営 4 3 0 - 1 5 0 8 6 (代理店様資料)

2 0 1 6 年 2 月

## 製品変更通知：DF3、DF13シリーズ 絶縁材料変更

DF3シリーズ(Vタイプ) 正面図

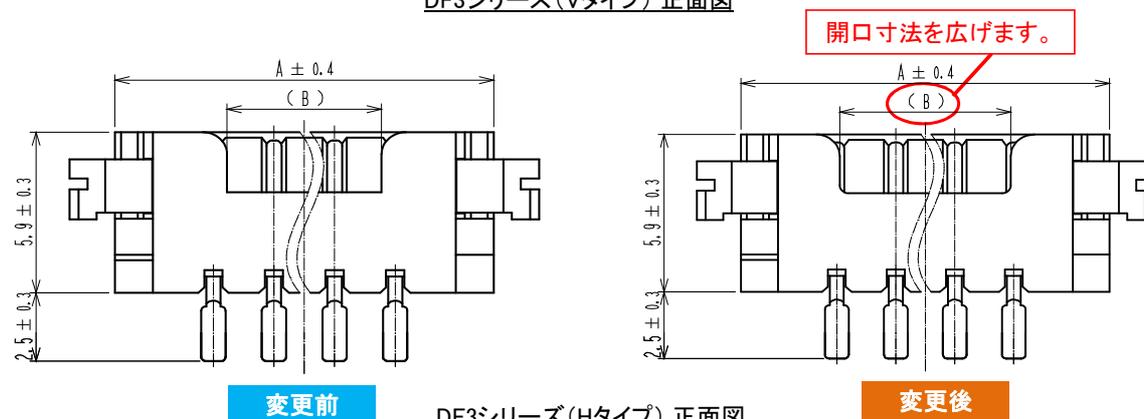
1. R形状の追加および嵌合部の開口寸法を広げることで、斜め挿抜時に受ける負荷に対し、ハウジングの破損耐性を同等にします。

芯数	変更前		変更後	
	寸法A	寸法B	寸法A	寸法B
2	6.5	1.05	6.5	1.75
3	8.5	3.05	8.5	3.75
4	10.5	5.05	10.5	5.75
5	12.5	7.05	12.5	7.75
6	14.5	9.05	14.5	9.75
7	16.5	11.05	16.5	11.75
8	18.5	13.05	18.5	13.75
9	20.5	15.05	20.5	15.75
10	22.5	17.05	22.5	17.75
11	24.5	19.05	24.5	19.75
12	26.5	21.05	26.5	21.75
13	28.5	23.05	28.5	23.75
14	30.5	25.05	30.5	25.75
15	32.5	27.05	32.5	27.75

■DF13シリーズについての形状変更内容

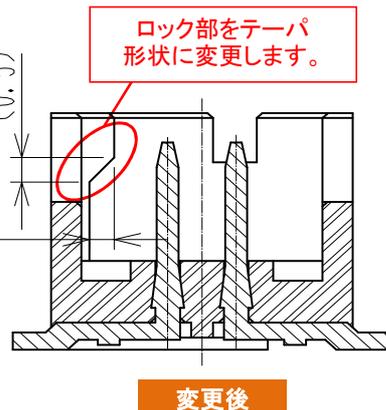
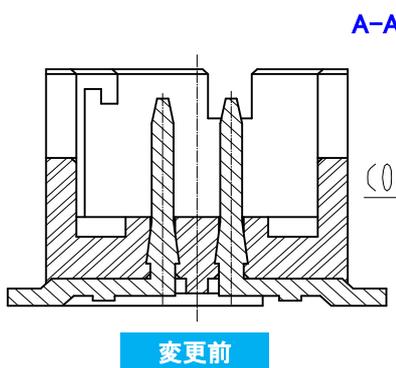
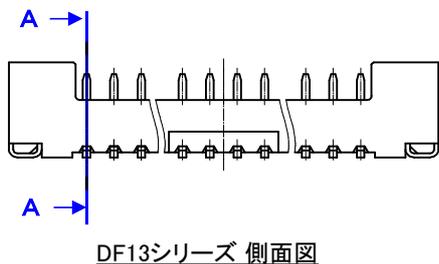
- ・ロック部の形状を変更し、抜去時の抜去操作性を向上します。
